Der Landrat

Datum: **01.07.2019**
Zimmer-Nr.: 4057
Auskunft erteilt: Herr Bruns

Raumordnungsverfahren für die 380 kV – Höchstspannungsleitung Wehrendorf – Gütersloh gemäß Energieleitungsausbaugesetz (EnLAG) Projekt Nr. 16; Abschnitt Wehrendorf (Bad Essen) – Umspannanlage Lüstringen (Stadt Osnabrück) hier: Einleitung des Raumordnungsverfahrens mit integrierter Prüfung der Umweltverträglichkeit gem. § 15 Raumordnungsgesetz des Bundes und § 9 ff. Niedersächsisches Raumordnungsgesetz

Abbildung 12: Engstelle 11.

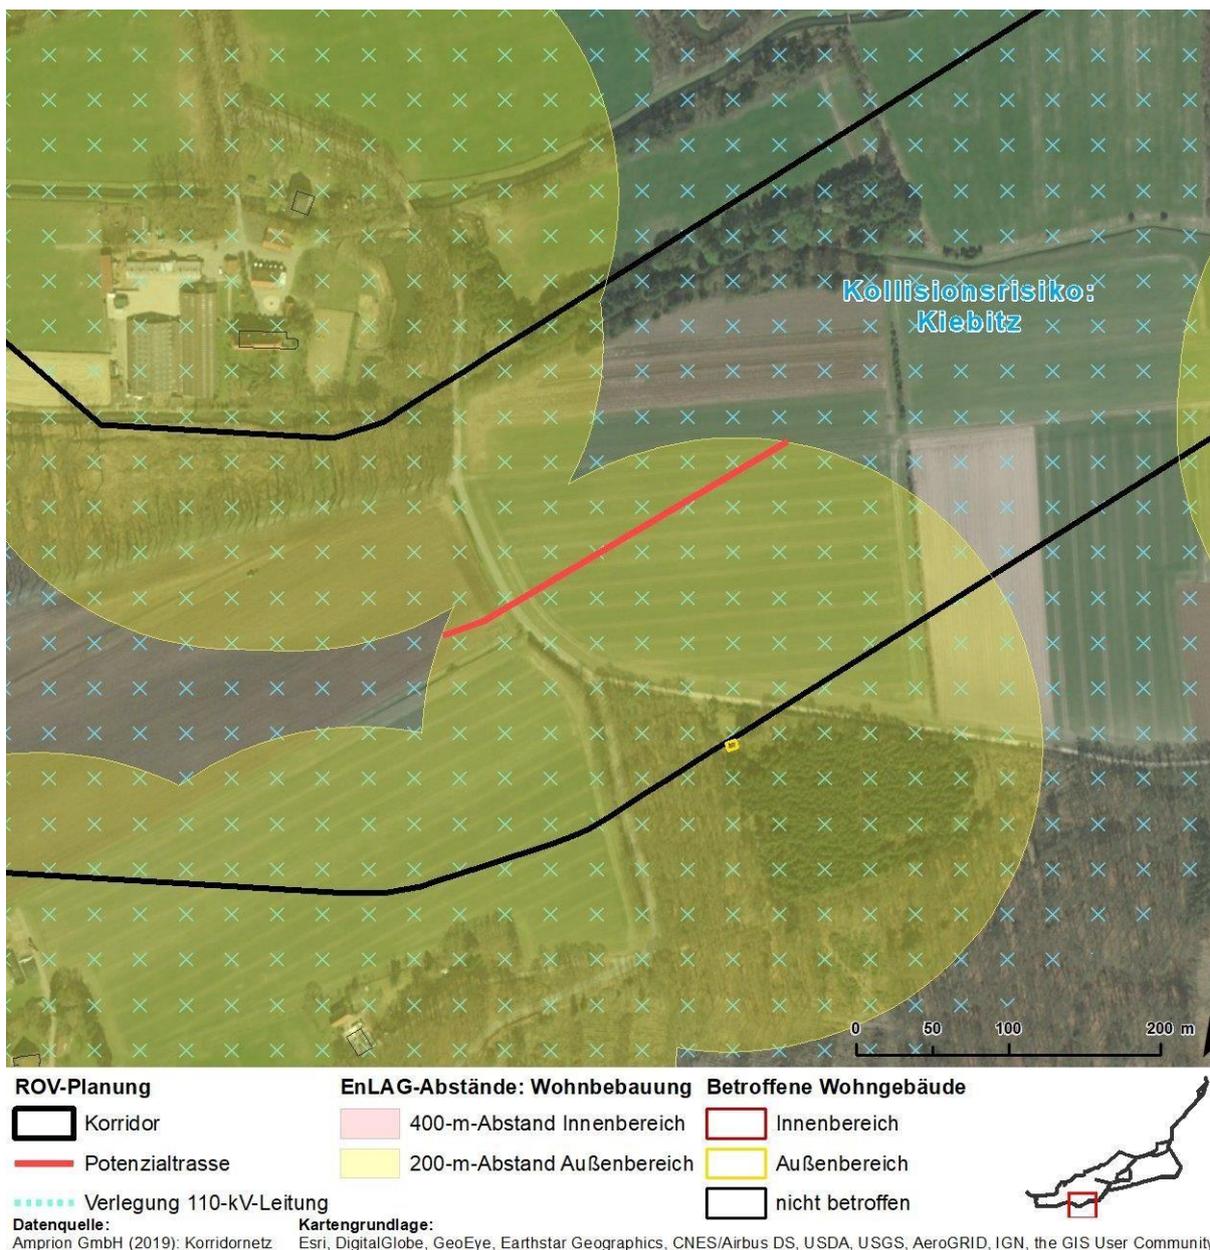
Bei Engstelle Nr. 11 liegt 150 m südlich der Potenzialtrasse in den Korridoren B und C ein womöglich zu Wohnzwecken genutztes Gebäude. Damit ist die Voraussetzung für eine Teilerdverkabelung nach § 3 Abs. 2 Nr. 2 EnLAG gegeben. Entgegen der Angaben aus den ROV-Unterlagen scheint der Garten nach Norden – also in Trassenrichtung – und nicht nach Süden ausgerichtet zu sein. Zwar befindet sich nördlich davon ein etwa 10 m breiter Gehölzstreifen, insbesondere während der laubfreien Herbst-, Winter- und Frühlingsmonate sind Sichtbeziehungen gegeben. Mindestens während dieser Zeit ist also mit optischen Beeinträchtigungen des Wohnumfeldschutzes zu rechnen. Neben den optischen Beeinträchtigungen wurden keine weiteren Auswirkungen auf den Wohnumfeldschutz diskutiert (siehe Kapitel 4.1).

Abbildung 13: Engstelle 12.

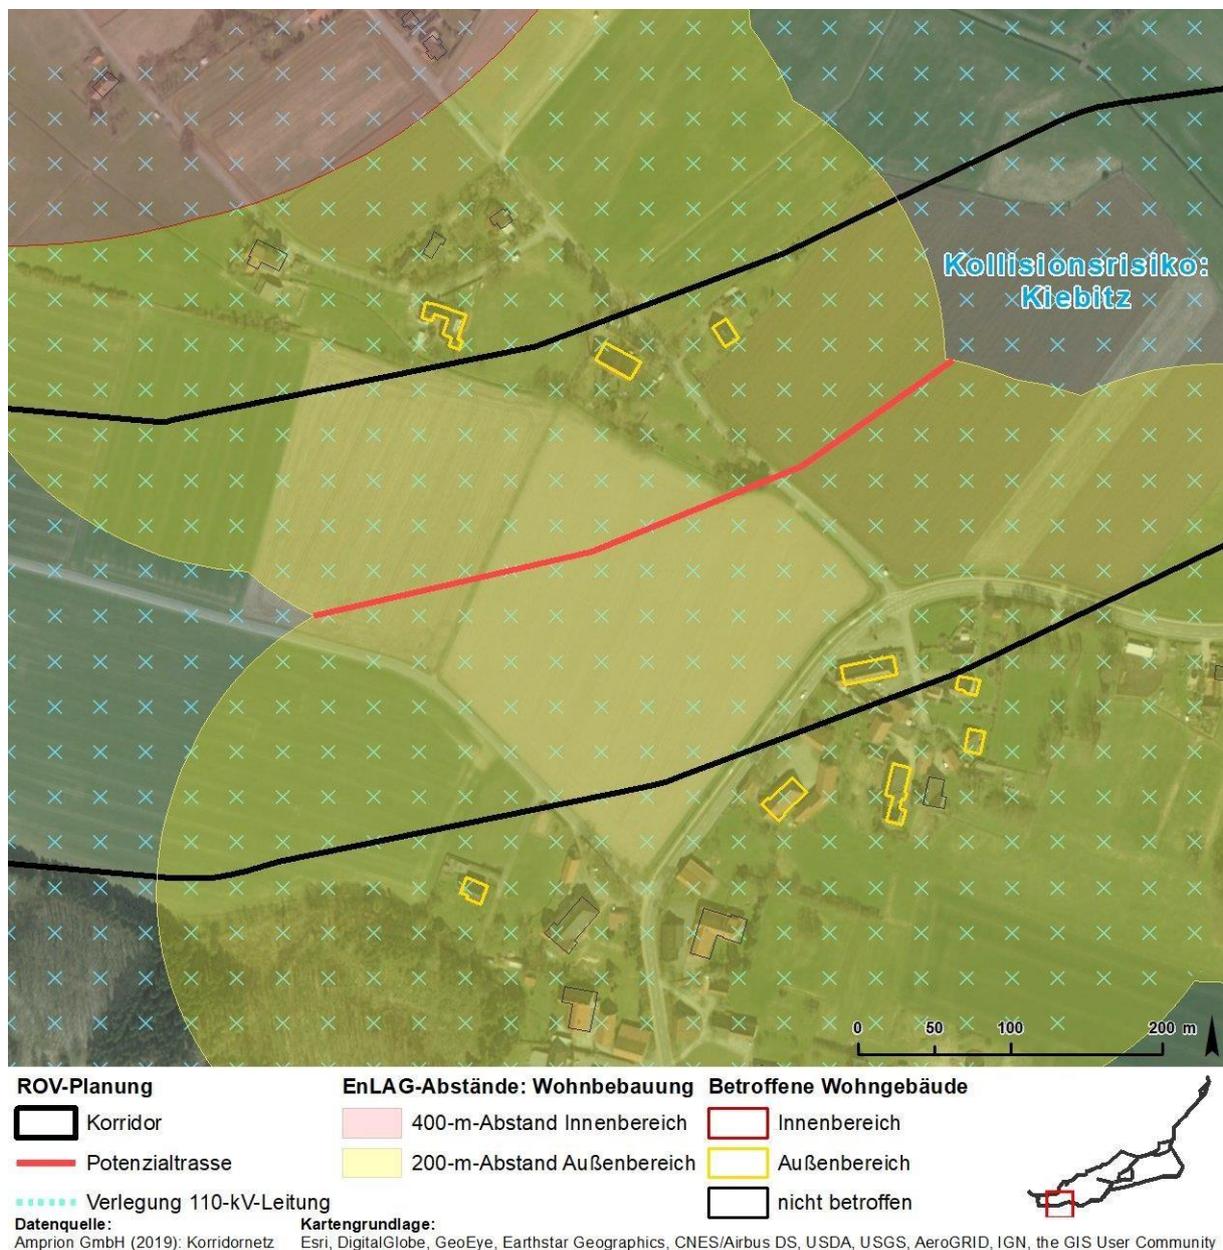
Der Annahme, dass sich KÜS in diesem Bereich nachteiliger insbesondere auf das Wohnumfeld auswirken als eine 380-kV-Freileitung, folgen wir nicht. Wir bewerten die optischen Auswirkungen von 380-kV-Freileitungen auch auf kürzeren Abschnitten als deutlich nachteiliger als von KÜS (siehe Kapitel 4.5).

Eine Realisierung insbesondere als Freileitung steht in diesem Engstellenbereich jedoch im direkten Widerspruch zu der geplanten Nachverdichtung Natbergens. Dort liegen zahlreiche Bauanfragen vor und es bestehen bereits Planungen, den Bereich „Auf der Heide“ nach Süden durch die Erweiterung des Bebauungsplans „Natberger Heide“ oder eine Innbereichssatzung zu vergrößern.

Ein weiterer Kritikpunkt an der Engstelle Nr. 12 ergibt sich aus der vergleichenden Betrachtung mit dem ROV derselben 380-kV-Leitung im Abschnitt „Melle – Lüstringen“. In den ergänzenden Unterlagen zu diesem ROV wird die vorzugswürdige Bauweise in dem identischen Bereich (hier als Engstelle 09-03.4 bezeichnet) gänzlich anders bewertet:

Es stellt sich hier die Frage, wie es sein kann, dass ein und derselbe Bereich in den beiden ROV-Unterlagen gegenteilig bzw. widersprüchlich bewertet wurde – insbesondere vor dem Hintergrund, dass es sich hierbei um Abschnitte desselben EnLAG-Vorhabens und dieselbe VHT handelt. Auch wenn der Korridor des Engstellenbereichs in Natbergen in beiden ROV-

Durch einen verlängerten Erdkabelabschnitt würde zudem keine zusätzliche KÜS notwendig werden, die ihrerseits negative (optische) Auswirkungen auf die Schutzgüter Mensch, kulturelles Erbe und Landschaft hätte. Eine Erdverkabelung würde in diesem Bereich auch UVS-Konflikt Nr. 19 deutlich entschärfen, da das Kollisionsrisiko mit dem Kiebitz auf einer Länge von etwa 2.500 m (von 4.200 m) entfiel. Dort ist durch eine Freileitung mitunter die Verletzung des Verbotstatbestandes nach § 44 Abs. 1 BNatSchG verbunden, was unter allen Umständen zu verhindern ist und durch eine Erdverkabelung möglich wäre. Durch eine Verletzung dieses Tatbestandes ist nach § 2 Abs. Satz 3 EnLAG die Voraussetzung für eine Erdverkabelung gegeben.

Abbildung 14: Engstelle 13.

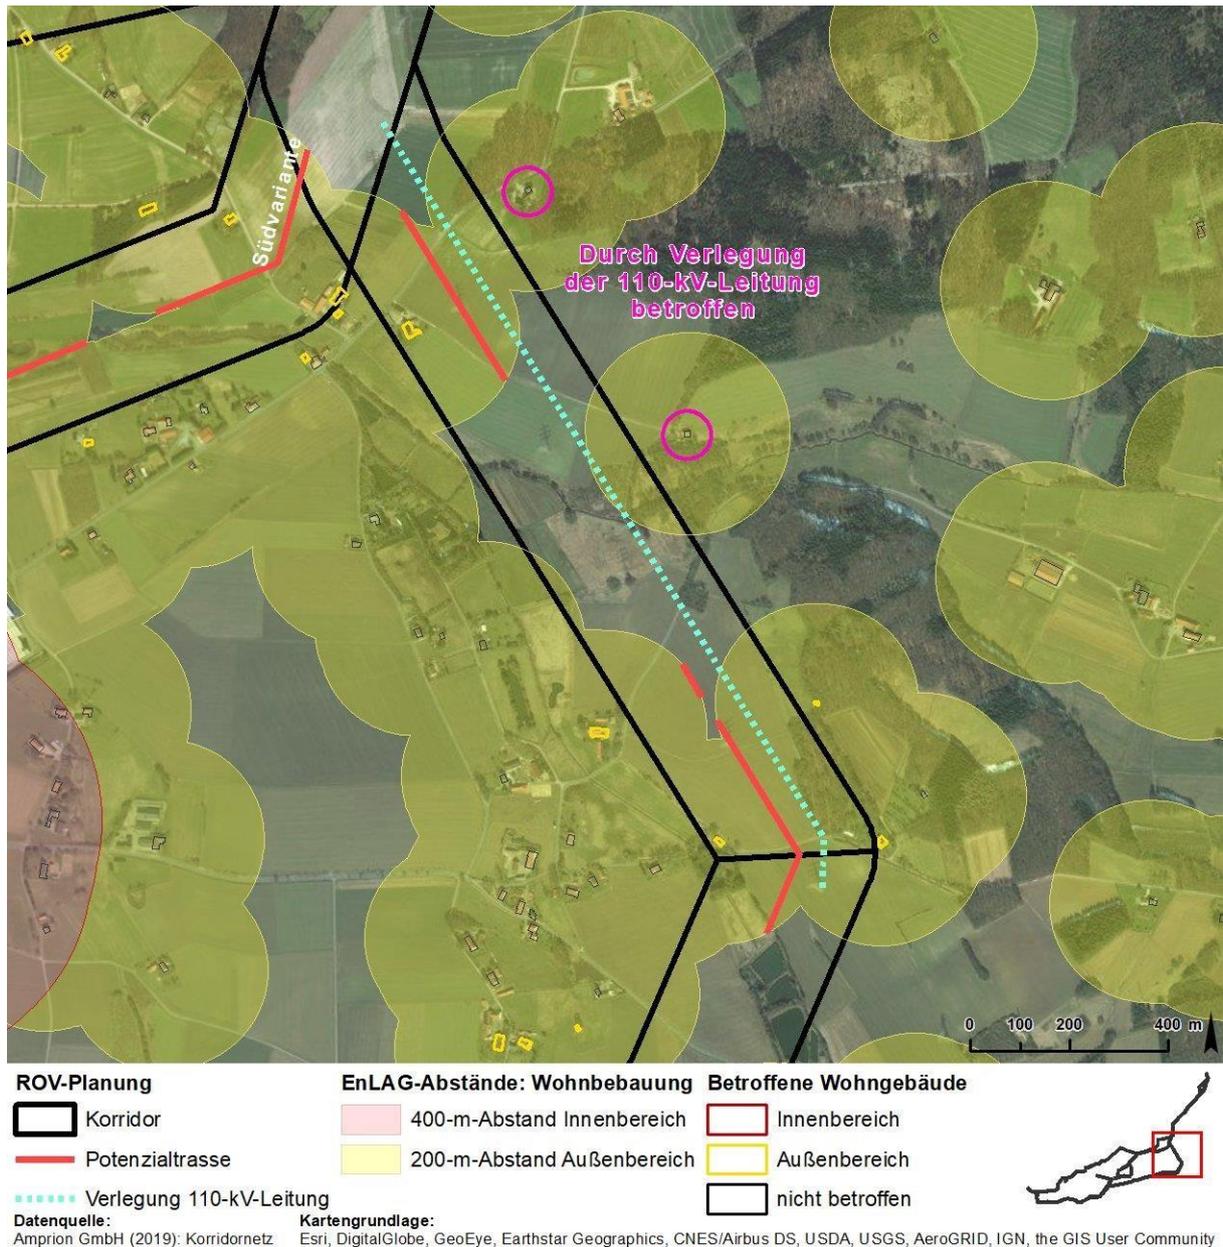
Der Bereich der Engstelle Nr. 13 erstreckt sich über ca. 1.700 m im Bereich des Ortsteils Astrup Nord (Gemeinde Bissendorf). Insgesamt unterschreiten sechs Wohngebäuden im Außenbereich den 200-m-Mindestabstand zur Potenzialtrasse auf einer Länge von knapp 1.000 m. Damit ist die Voraussetzung für eine Teilerdverkabelung nach § 3 Abs. 2 Nr. 2 EnLAG gegeben. Die Unterschreitungsänge teilt sich in einen nördlichen und einen südlichen Teilbereich auf, die beide etwa 700 m voneinander entfernt sind. Bei drei dieser Wohngebäude werden nur geringfügige optische Beeinträchtigungen der Wohngebäude und der Garten- bzw. Terrassenflächen festgestellt. Dem ist zu widersprechen. Beim Wohngebäude *Hauptweg 2*, 182 m westlich der Potenzialtrasse im nördlichen Bereich, ist die Sicht auf die Trasse zwar teilweise durch Gehölze verdeckt, doch insbesondere während der laubfreien Herbst-, Winter- und Frühlingsmonate ist mit optischen Beeinträchtigungen im Bereich des Wohngebäudes durch die Trasse zu rechnen. Gleiches gilt für die Wohngebäude *Perkweg 3* und *5* im südlichen Teilbereich. Neben den optischen Beeinträchtigungen der Wohngebäude und der Gärten bzw. Terrassen wurden keine weiteren Auswirkungen auf den Wohnumfeldschutz diskutiert (siehe Kapitel 4.1).

Nicht diskutiert bleibt zudem, dass zwei Wohngebäude durch die Verlegung der 110-kV-Leitung (Bl. 2432) in östliche Richtung weniger als 200 m entfernt zu dieser liegen werden. Auch wenn es sich bei der Freileitung um keine Höchstspannungsleitung handelt (erst ab 220 kV) und die Mindestabstände nach EnLAG bzw. LROP nicht anzuwenden sind, ist dort dennoch mit gesteigerten Beeinträchtigungen des Wohnumfeldschutzes zu rechnen.

Abbildung 15: Engstelle 14.

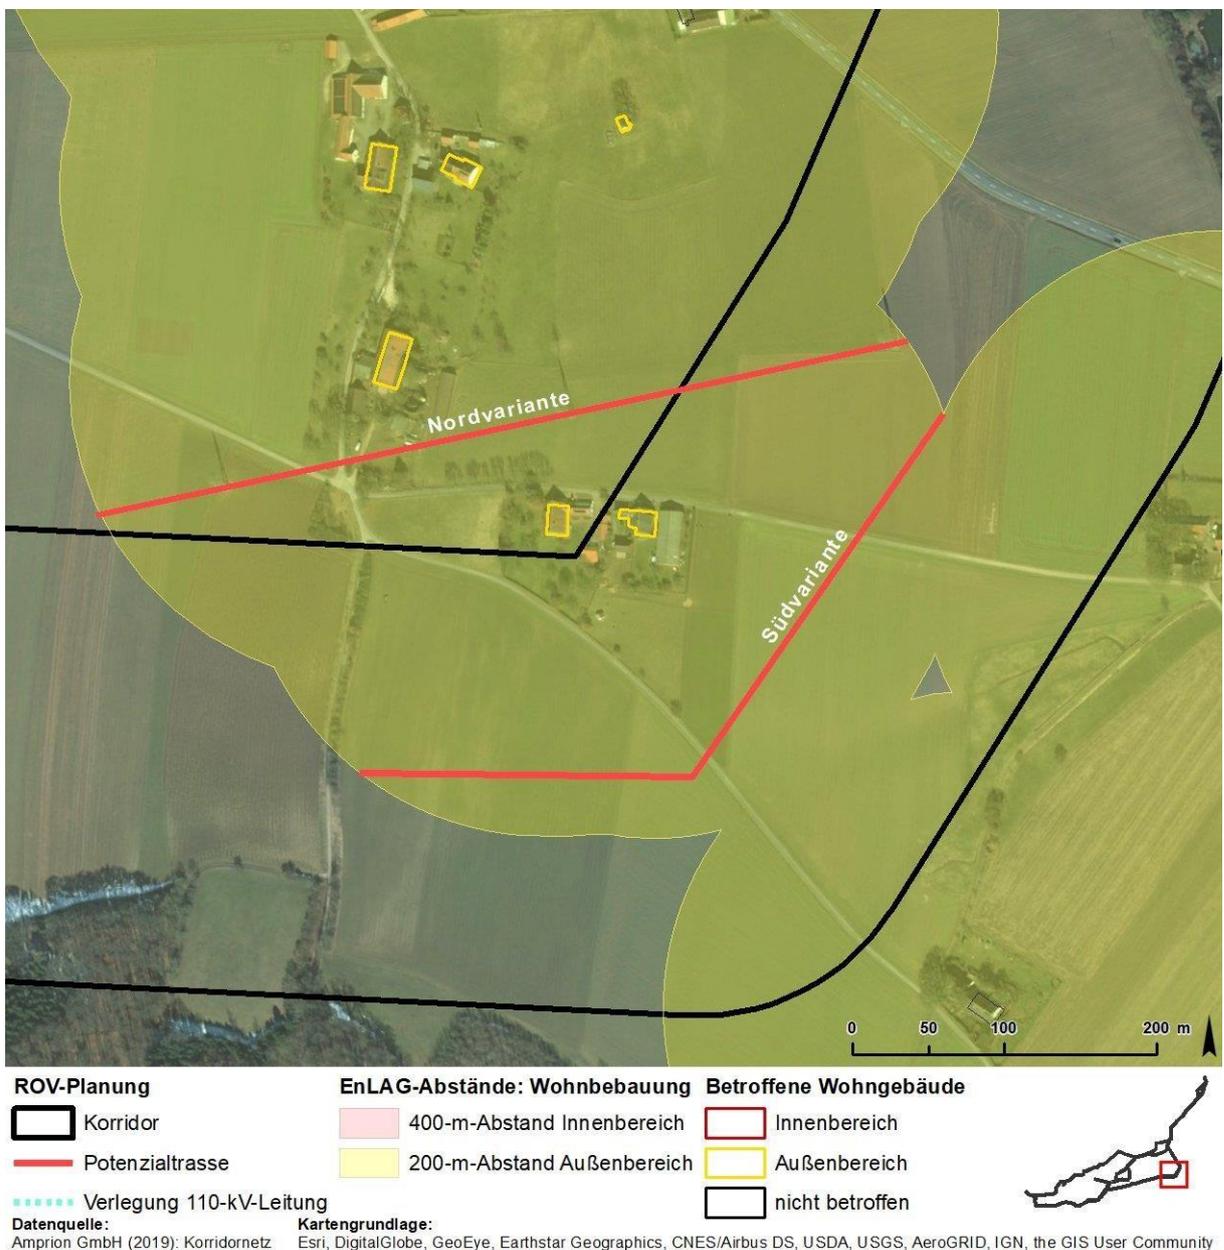
Der Bereich der Engstelle Nr. 14 erstreckt sich über ca. 600 m im Bereich des Ortsteils Astrup Süd (Gemeinde Bissendorf). Dabei werden zwei Varianten einer Potentialtrasse aufgezeigt (Nord- und Südvariante). Bei der Nordvariante unterschreiten sechs, bei der Südvariante zwei Wohngebäuden im Außenbereich den 200-m-Mindestabstand zur Potentialtrasse auf Längen von jeweils mehr als 500 m. Damit ist in beiden Varianten die Voraussetzung für eine Teilerdverkabelung nach § 3 Abs. 2 Nr. 2 EnLAG gegeben. Die Nordvariante verläuft dabei auf einer Länge von über 400 m außerhalb des Korridorbereichs, was aus gutachterlicher Sicht zu kritisieren ist. In dieser Variante werden bei zwei Wohngebäuden innerhalb des 200-m-Abstands nur geringfügige optischen Beeinträchtigungen festgestellt. Dem ist zu widersprechen. Bei den Wohngebäuden *Dicke Eiche 2* und *7*, 164 m bzw. 165 m nördlich der Potenzi-

altrasse, ist die Sicht auf die Trasse zwar teilweise durch Gehölze verdeckt, allerdings nur sehr grob, sodass mit dauerhaft bestehenden Sichtbeziehungen von den nach Süden ausgerichteten Gärten, Terrassen und Wohnbereichen zu rechnen ist. Gleiches gilt für die Wohngebäude *Donner- breite 2* (162 m) und *4* (113 m) der Südvariante. Dort verdeckt bei Nr. 4 zwar auch ein Gebäude in westliche Richtung die Sicht, in südliche Richtung sind jedoch Sichtbeziehungen zur Trasse möglich. Zudem ist bei allen Wohngebäuden insbesondere während der laubfreien Herbst-, Winter- und Frühlingsmonate mit optischen Beeinträchtigungen durch die Trasse zu rechnen. Neben den optischen Beeinträchtigungen der Wohngebäude und der Gärten bzw. Terrassen wurden keine weiteren Auswirkungen auf den Wohnumfeldschutz diskutiert (siehe Kapitel 4.1).

Abbildung 16: Engstelle 15.

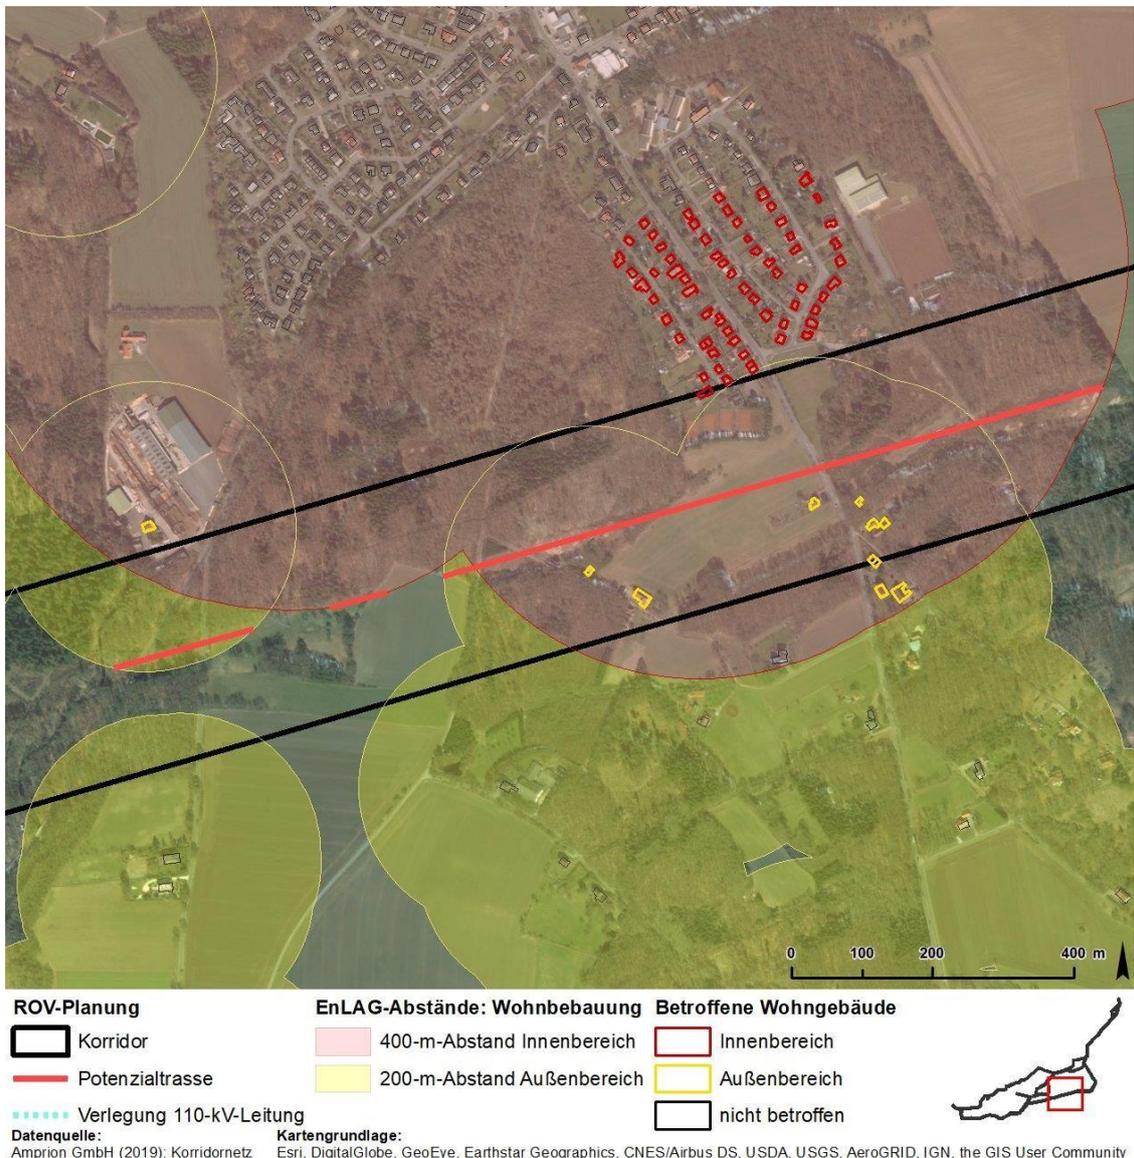
Bei Engstelle Nr. 15 sind im Korridor B insgesamt 69 Wohngebäude im Innenbereich weniger als 400 m und zwölf Wohngebäude im Außenbereich weniger als 200 m von der geplanten Leitung entfernt. Der Leitungsabschnitt, bei dem die Mindestabstände zu Wohngebäuden unterschritten werden, beläuft sich auf knapp 1.000 m. Die Betroffenheit des Schutzgutes Mensch bzw. die unausweichlichen erheblichen Beeinträchtigungen des Wohnumfeldschutzes in der Engstelle Nr. 15 lassen keinen anderen Schluss zu, als diesen Bereich als Erdkabel zu realisieren. Der Bewertung innerhalb der ROV-Unterlagen, in denen die Erdkabelbauweise als vorzugswürdig eingestuft wird, stimmen wir demnach zu.

Abbildung 17: Engstelle 16.

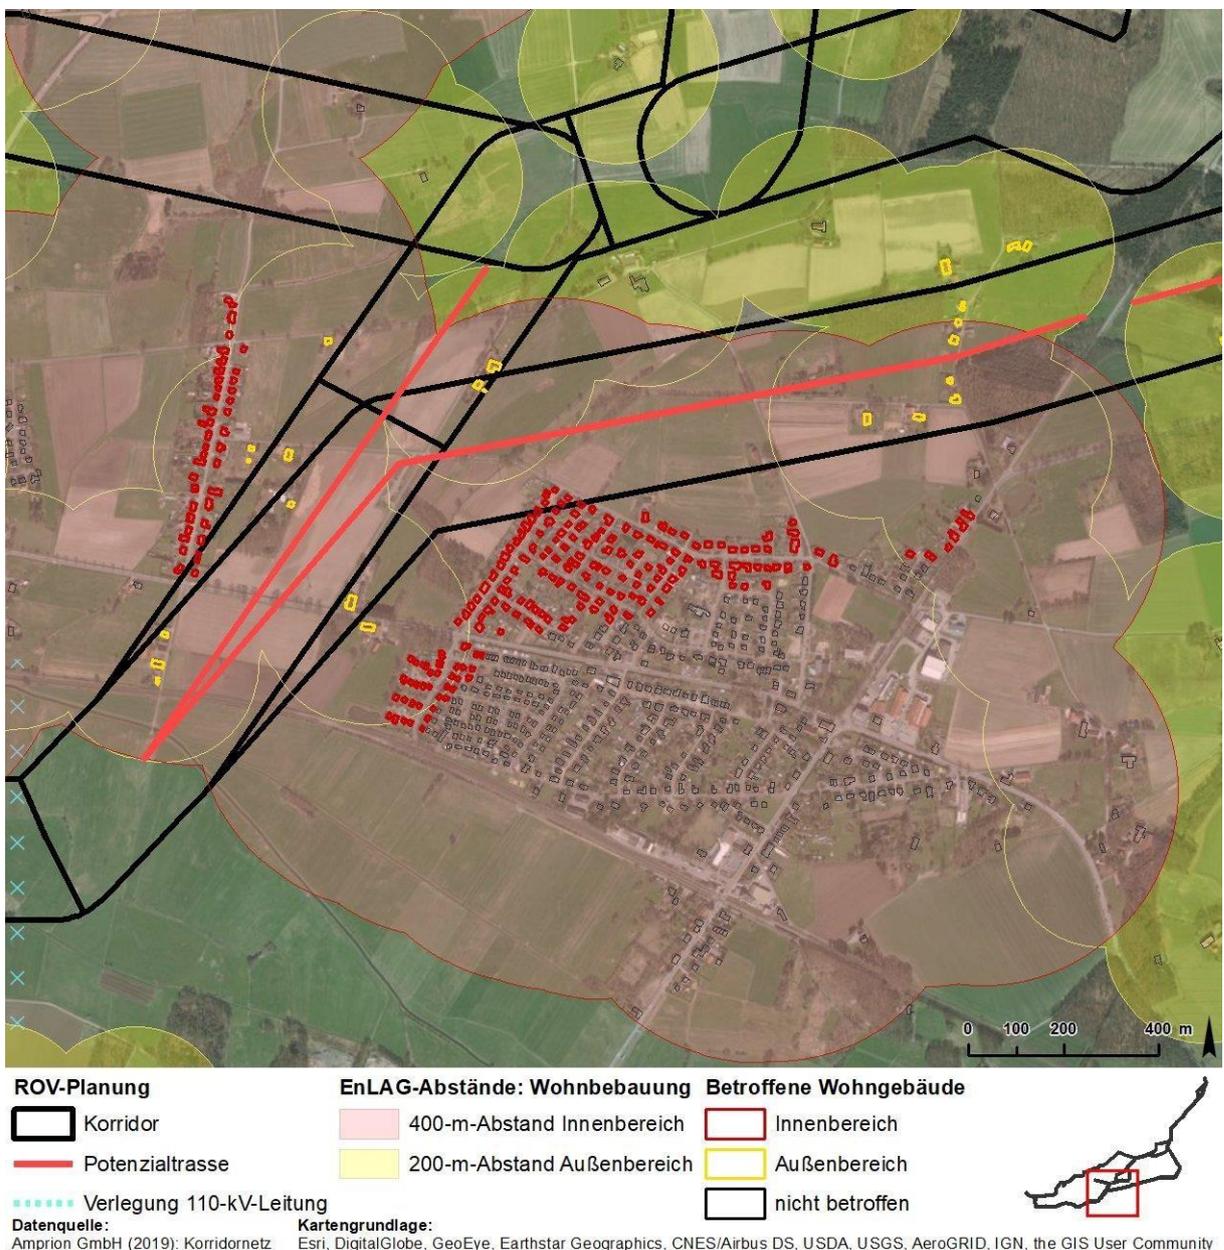
Bei Engstelle Nr. 16 sind im Korridor C insgesamt 242 Wohngebäude im Innenbereich weniger als 400 m und 21 Wohngebäude im Außenbereich weniger als 200 m von der geplanten Leitung entfernt. Der Leitungsabschnitt, bei dem die Mindestabstände zu Wohngebäuden unterschritten werden, beläuft sich auf etwa 2.300 m. Die Betroffenheit des Schutzgutes Mensch bzw. die unausweichlichen erheblichen Beeinträchtigungen des Wohnumfeldschutzes in der Engstelle Nr. 16 lassen keinen anderen Schluss zu, als diesen Bereich als Erdkabel zu realisieren. Der Bewertung innerhalb der ROV-Unterlagen, in denen die Erdkabelbauweise als vorzugswürdig eingestuft wird, stimmen wir demnach zu.
